NOTA GC N° 1010/2023

Ref.: Licitación Privada (Modo III) N° 31/2023 -SOLPED N° 8.000.158 - "Obra de Remodelación núcleos sanitarios 3° piso, mantenimiento correctivo sanitarios 4° piso, cambio carpinterías, instalación eléctrica integral y accesibilidad de sala de ACC EZE – AEROPUERTO DE EZEIZA"

CIRCULAR N°2 – MODIFICATORIA/ACLARATORIA – SIN CONSULTA

ACLARACIÓN N° 02 - DEMOLICIÓN

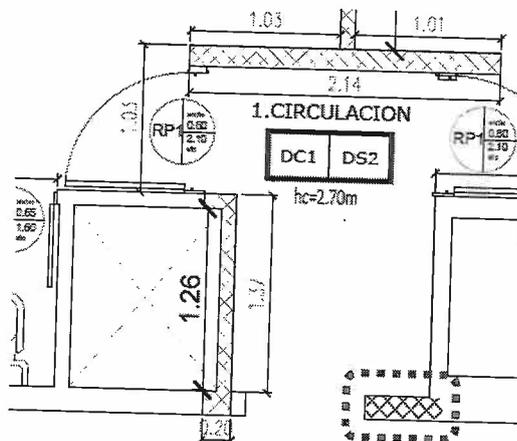
Se aclara en Anexo 1B-PLANO N° 04 DEMOLICIÓN, local 1. CIRCULACIÓN:

Se agrega demolición de mampostería lateral derecha en acceso según detalle adjunto.

TABLERO 3ER PISO

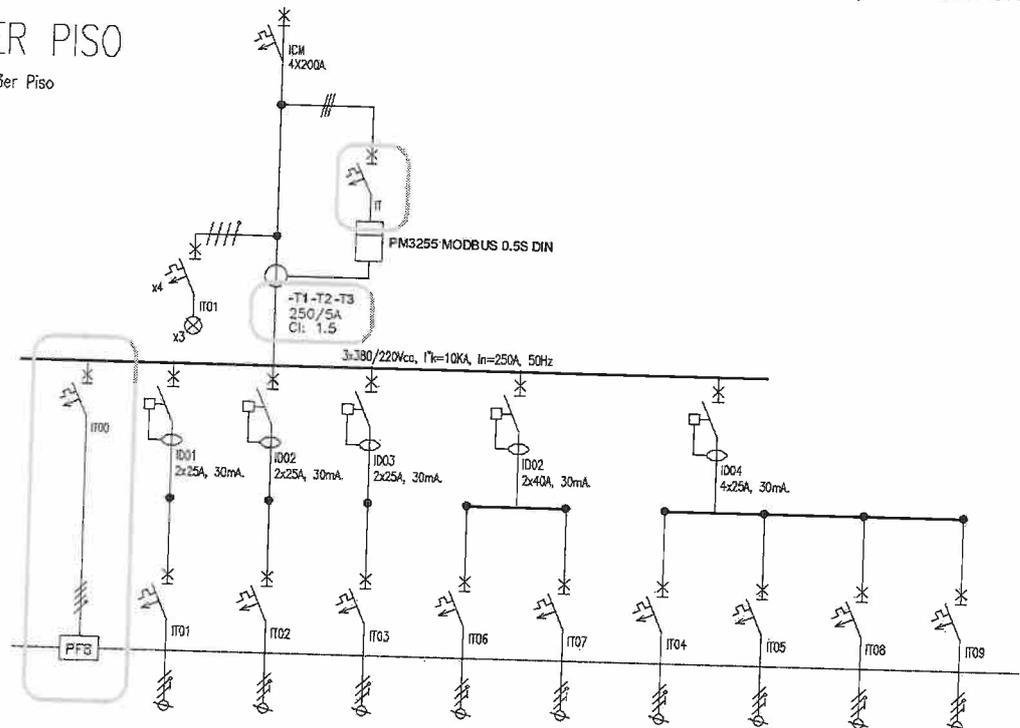
Se aclara en Anexo 1B - PLANO N°35-UNIFILAR Y TOPOGRÁFICO, el siguiente detalle en el esquema unifilar:

Se detallan las modificaciones a corregir en doc. ejecutiva por la contratista:

- se incorpora en esquema unifilar un descargador de sobretensión PF8.
- se corrige la relación de corriente para los transformadores T1, T2 y T3 a: 250/5A.

- se corrige la simbología para describir la protección del analizador digital.

Se aclaran en Anexo 1B-PLANO N°35-UNIFILAR Y TOPOGRÁFICO:

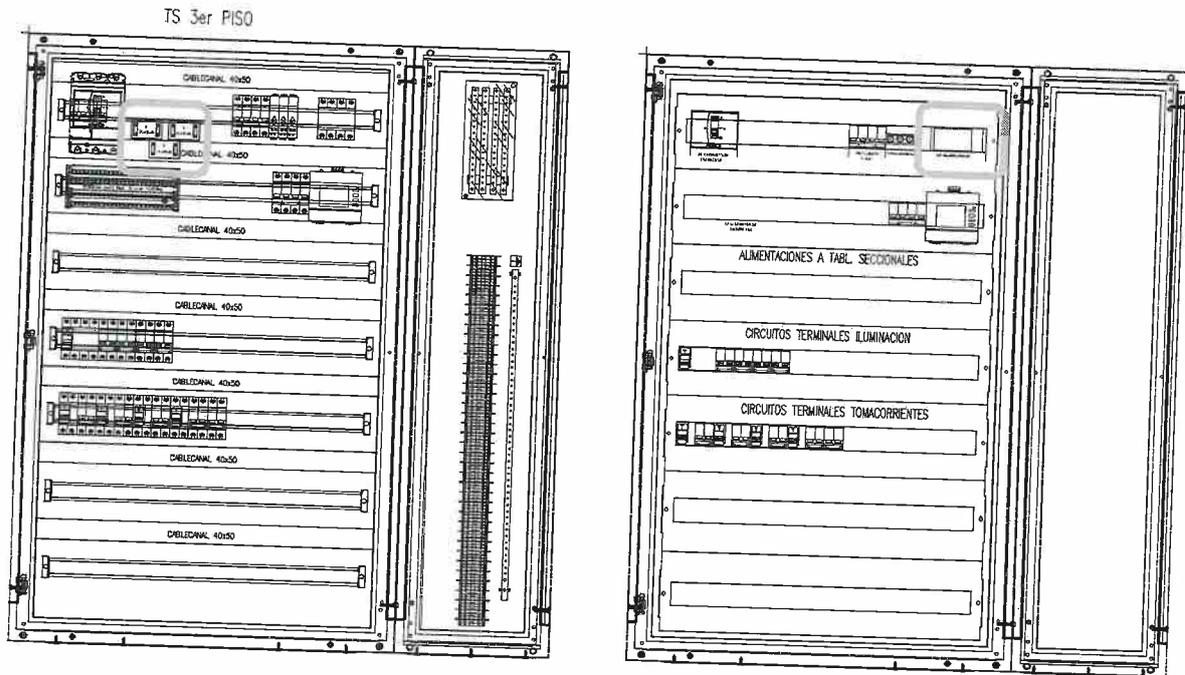
Se detallan las modificaciones a corregir en doc. Ejecutiva por la contratista:

- se incorpora el descargador de sobretensión.
- se incorpora la simbología de referencia de los transformadores de corriente.
- se elimina la leyenda: "Sistema de Rodeo" y la de "Circuitos Terminales de AA".
